河川整備基本方針：県の修正案に対する修文案

武庫川流域委員会

2007年9月8日 奥西一夫

奥西委員からの意見書についての議論の結果（要旨）について

图 5.2.12(2) 水位—流量関係 (最終)

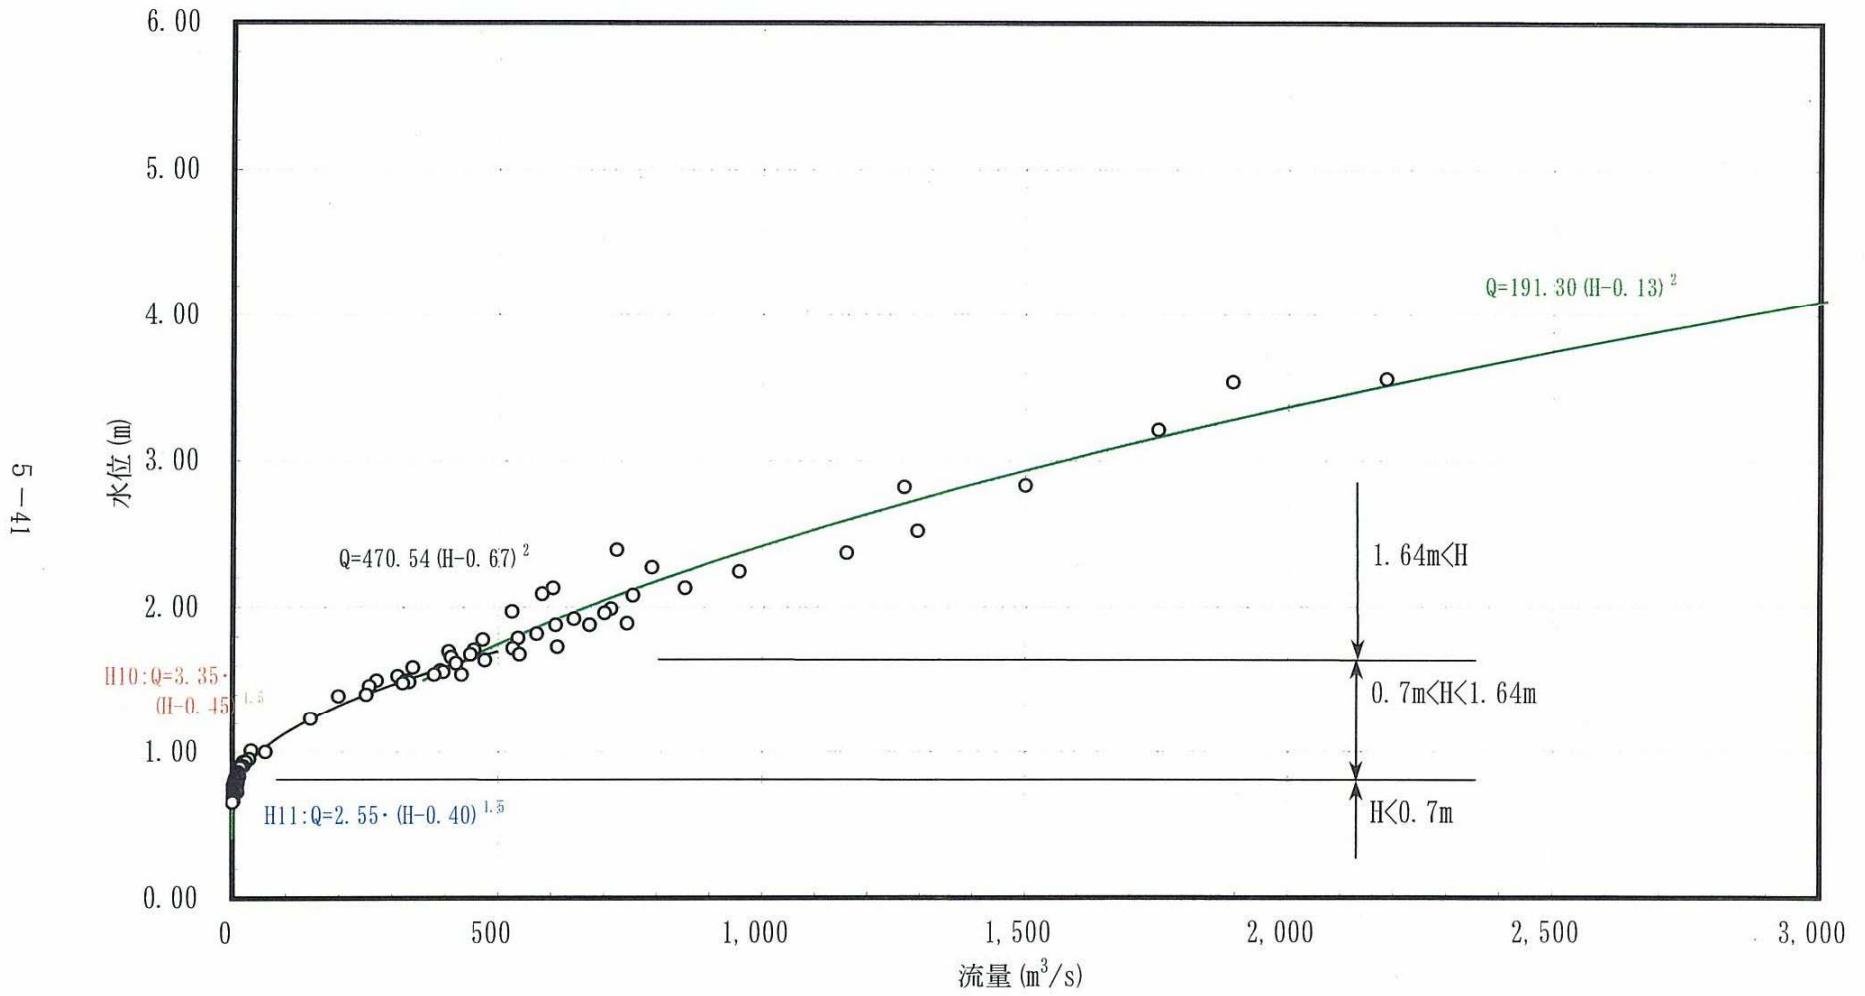
武庫川における流量観測は、「武庫川治水計画検討業務報告書 (H14.3)」の「5. 水文資料のチェック」に述べられているが、この検討結果を総括して、甲武橋基準点の H-Q 関係のグラフが作成されている(図 5.2.12(2)水位流量関係(最終))。

甲武橋では H16.10.21 に既往最大洪水を記録し、そのハイドログラフ等は参考資料治水編図 2.1 に示されているが、計算値 $2,910\text{m}^3/\text{s}$ 、実測値 $2,900\text{m}^3/\text{s}$ で両者ともよく一致している。またこの流量を上記 H-Q 関係のグラフ上でみると、横軸 $2,900\text{m}^3/\text{s}$ と曲線との交点は約 4m を示している。H-Q 関係の計算式は、

で示されている。①式に $Q = 2,900$ を代入すると、 $H = 4.02$ となり、これは基準点の左岸水位標のある地点では、高水敷の上、0.5m 以下程度の水位となり、付近住民の当日の観察結果ともよく一致している。この場合、高水敷には殆ど流水はない(水が溜まっているだけの状態)と考えられるので、河道巾 150m、水位 4m とすると、河道断面積は $150 \times 4 = 600\text{m}^2$ 程度であると考えられる。

この地点における許容高水位 (HWL) は 6m だから、 $2900\text{m}^3/\text{s}$ 流れたときの水位より更に 2m 高い位置にある(堤防天端高は更に 1.2m 高い 7.2m)。したがって最高水位が HWL と同じ 6m となった場合には、流量はかなり増加することは明らかである。

$2900 + 1450 = 4350\text{m}^3/\text{s}$ 程度は流れる事は可能と考えられる。これは、ピーク流量等一覧表に記載されている河道への配分流量 $3,700\text{m}^3/\text{s}$ より $650\text{m}^3/\text{s}$ 大きい数値となる。

また、このように考えても基本高水のピーク流量とは互いに干渉する点は全くない。既往最大洪水 $2900\text{m}^3/\text{s}$ を体験することによって、ピーク流量の計算値(推定値)と実績流量との差は僅かとなり、甲武橋基準点における流下能力が明らかになった。これを元に基本高水のピーク流量等一覧表は、再検討することが必要である。

図 5.2.12(2) 水位-流量関係 (最終)

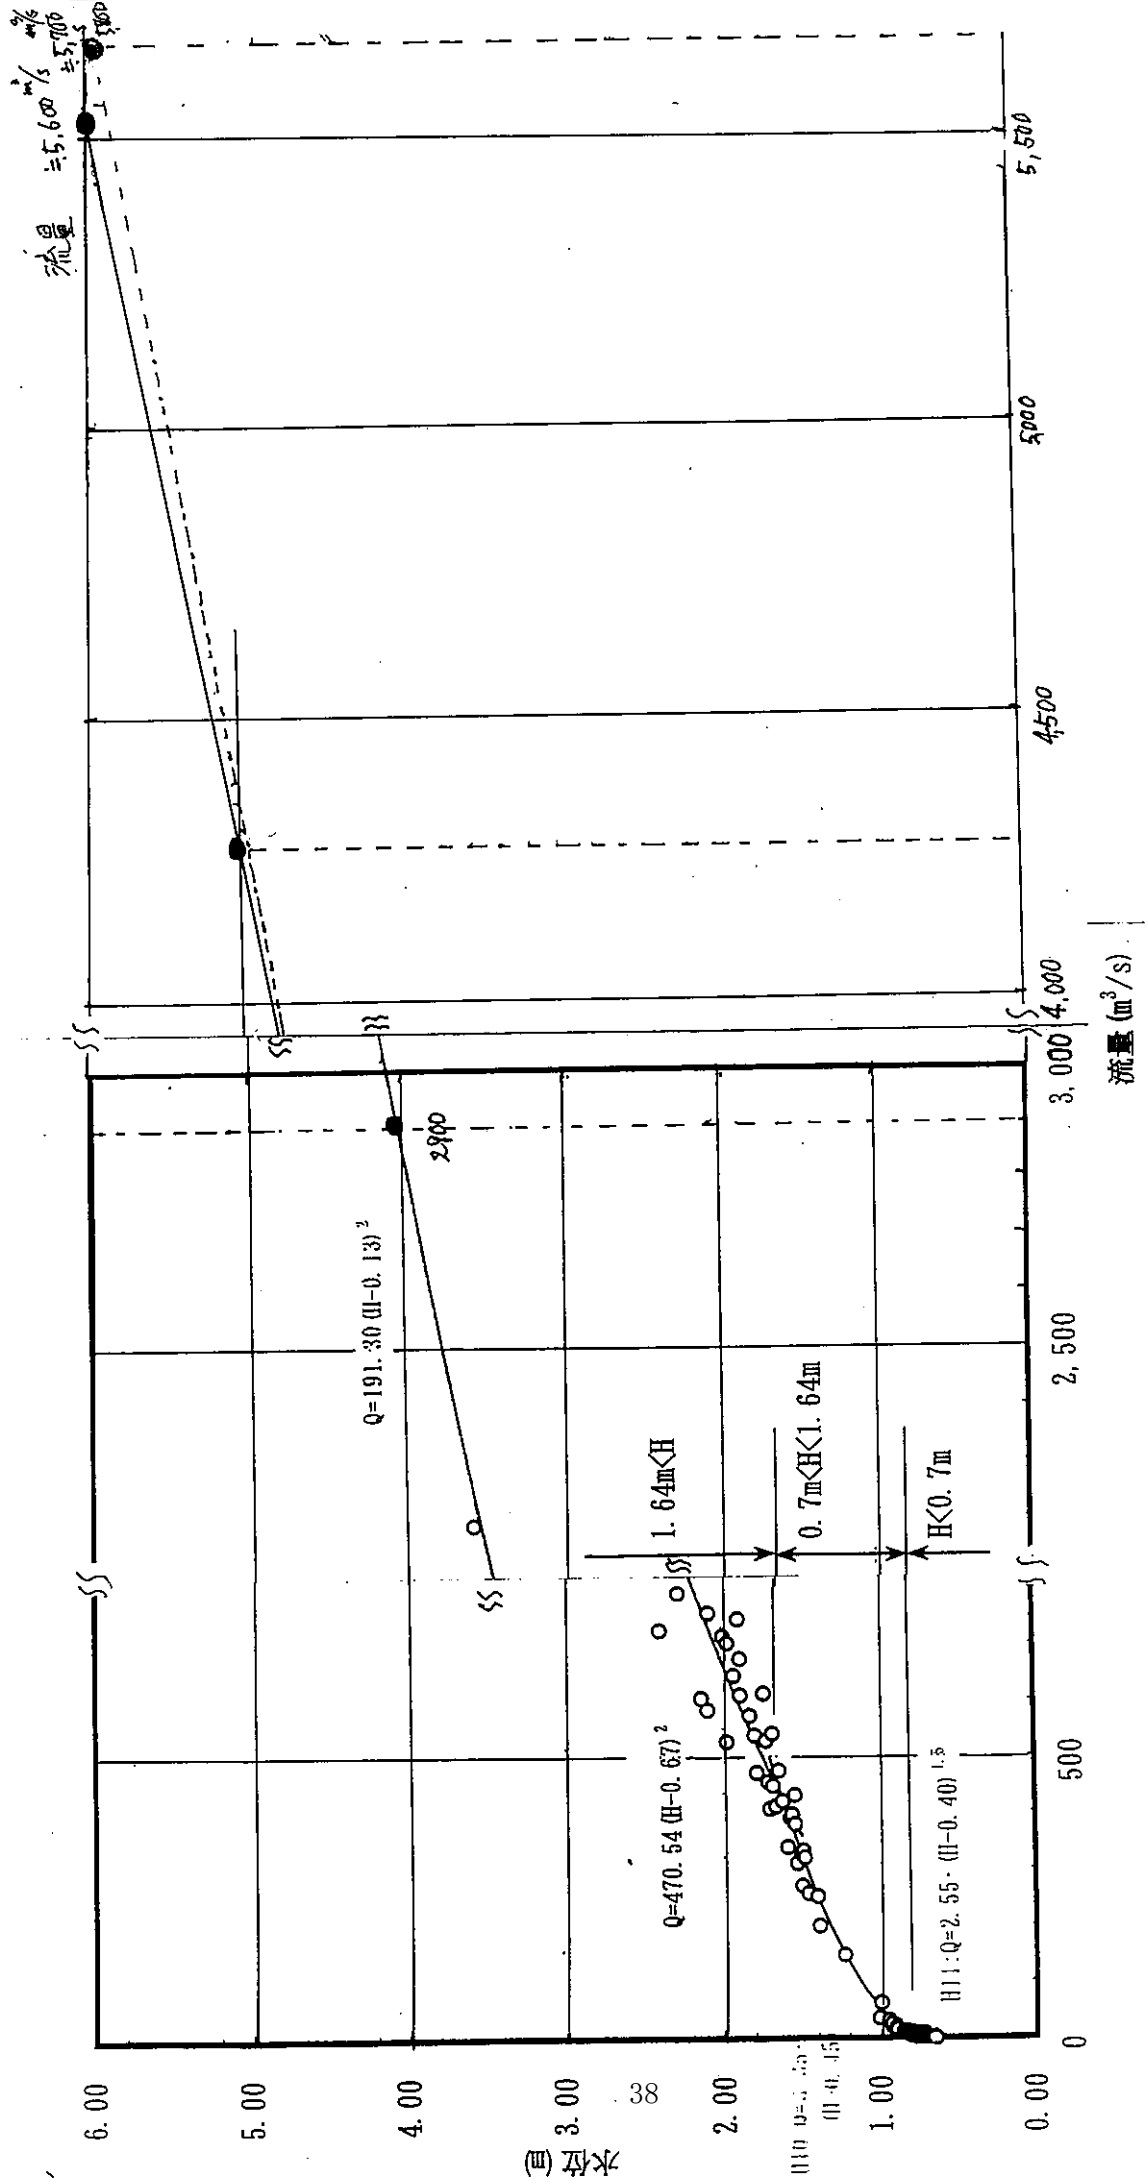
○第53回流域委員会（9/13）に岡田委員の発表された甲武橋地点H-Q関係図からは、水位4.0mで約2900 m^3/s あり、県の発表と一致する。さらにまた、この曲線の延長上で、水位6.0mでの流量を求めると、近似値ではあるが、5600~5800 m^3/s の値が得られる（別紙資料）。

○甲武橋基点のHWLの流量3700 m^3/s は過小である。
